RESOLUCIÓN de 19 de mayo de 2023, de la Dirección General de Sostenibilidad, por la que se otorga modificación no sustancial de la autorización ambiental integrada de la explotación porcina en régimen intensivo, titularidad de Campo los Leales, SL, en el término municipal de Higuera la Real. (2023062092)

Fig. 1. Vista general de las instalaciones de la explotación porcina y detalle de las coordenadas geográfica.

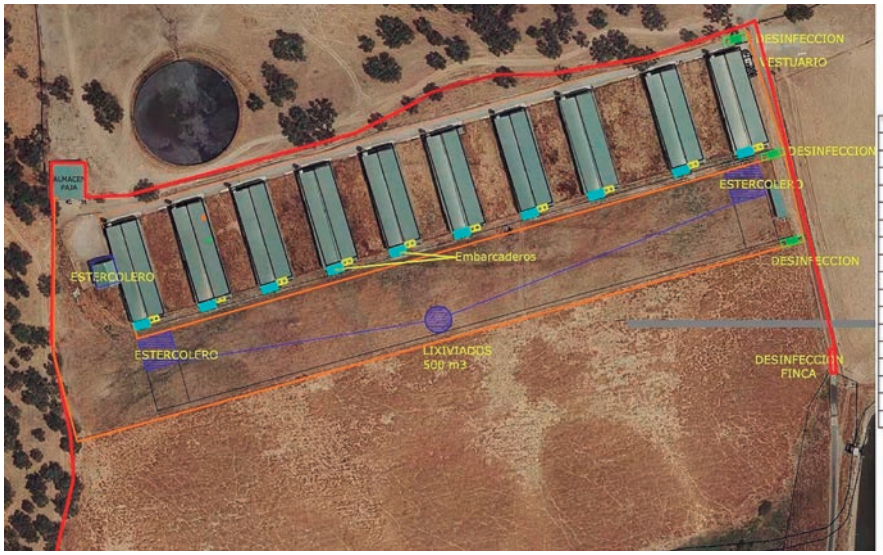
— Incluir un anexo gráfico:
